Nr sprawy: RB-04/2022

WYJAŚNIENIE TREŚCI SPECYFIKACJI WARUNKÓW ZAMÓWIENIA

dot. postępowania o udzielenie zamówienia publicznego prowadzonego w przetargu nieograniczonym na podstawie art. 132 ustawy z dnia 11 września 2019 roku - Prawo zamówień publicznych pn.: „*Budowa budynków mieszkalnych wielorodzinnych w Dąbrowie Górniczej przy ul. Kwiatkowskiego wraz z zagospodarowaniem terenu oraz niezbędną infrastrukturą techniczną*”.

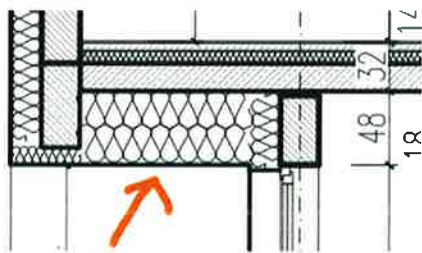
Wszystkie okna sięgają posadzki w mieszkaniach. Czy w związku z tym należy wycenić parapety wewnętrzne?

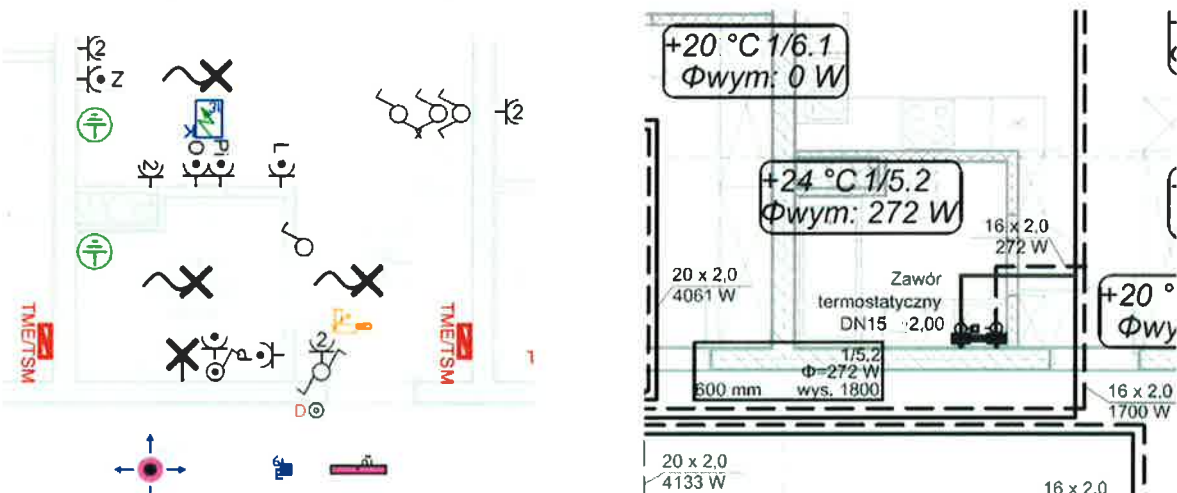
Projekt instalacji elektrycznych i teletechnicznych wewnętrznych jest miejscami w kolizji z projektem c.o. (punkty elektryczne są za grzejnikami). Czy projektanci dokonają rewizji i zwymiarowania punktów elektrycznych, wod-kan, co w celu uniknięcia kolizji? Czy ewentualne błędy projektowe, które spowodują prace dodatkowe będą mogły w odpowiedniej procedurze zgłoszeniowej zostać rozliczone na rzecz wykonawcy?

Zamawiający wskazuje, że Pytający błędnie odczytuje dokumentację rysunkową w ujęciu wielobranżowym. Wbrew temu co twierdzi Pytający grzejniki łazienkowe zaprojektowano na ścianach prostopadłych do tych gdzie zaprojektowano gniazda zasilające dla pralki.

Co ważne, Projektant z pełną świadomością wprowadził w dokumentacji rysunkowej rozkład wyposażenia mieszkań, w tym łazienek i kuchni celem unikania ewentualnych kolizji jak i właściwego montażu punktów ich wpięcia w instalacje (wyposażenie mieszkań zgodnie z odpowiedzią nr 8 zestaw 9)
